TELEFUNKEN Mischteil 41.1957.000/41.1958.000

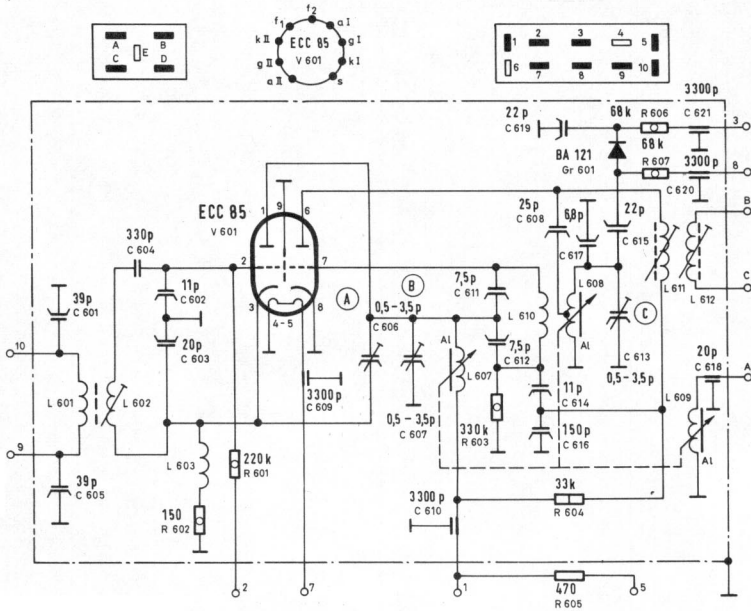
Die Anodenvorwiderstände sind bei diesen Mischteilen eingebaut; die zwei eventuell am ausgewechselten Mischteil befindlichen 1 Watt-Vorwiderstände entfallen (vergleiche auch die Schaltbilder). Mischteil 41.1958. hat gegenüber Mischteil 41.1957 nur eine doppelte Achse. Die Anschlüsse 3 und 8 sind zusätzlich mit einem 10-MOHm-Widerstand zu überbrücken.

Die Einstellung des Neutralisationstrimmers A (C 606), des Anodenkreistrimmers B (C 607) und des Oszillatortrimmers C (C 613) soll nicht verändert werden, da sonst die Störstrahlungsfreiheit und Stabilität sowie die Eichgenauigkeit des Gerätes nicht mehr gewährleistet sind.

Ist ein Abgleich des UKW-Mischteiles erforderlich, so ist nach der UKW-Mischteil-Abgleich-tabelle (siehe zugehörige Werkstattanleitung) zu verfahren. Hierbei ändert sich die Abgleich-tabelle unter Punkt „Neutralisation“ wie folgt: „Anodenspannung für Vorrohr abschalten“ entfällt. Es muß jetzt heißen: „Negative Gittervorspannung — 20 V an Klemme 2 des UKW-Mischteiles legen und Eingangsspannung um ca. 1 : 1000 erhöhen“.

Nach Einbau eines neuen UKW-Mischteiles wird zunächst eine Voreinstellung des UKW-Zeigers vorgenommen, und zwar soll der Zeiger beim Erreichen der Endanschläge an den betreffenden Enden der Skala stehen (Ausmitteln durch Verdrehen der Seilscheibe auf der Mischteilachse).

Die genaue Übereinstimmung mit der Skaleneichung wird mit Hilfe eines genau geeichten auf 94,5 MHz eingestellten Meßsenders durchgeführt. Dabei wird der UKW-Zeiger auf dem Seil so verschoben, daß er auf die Mitte der 94,5 MHz-Marke der Skala zeigt. Diese Einstellung läßt sich auch hinreichend genau mit einem bekannten Sender im Bereich der Kanäle 20 — 25 erzielen, wobei der Zeiger auf die entsprechende Kanalmarke zu bringen ist. Der zweite Zf-Kreis L 612 ist nachzugleichen.
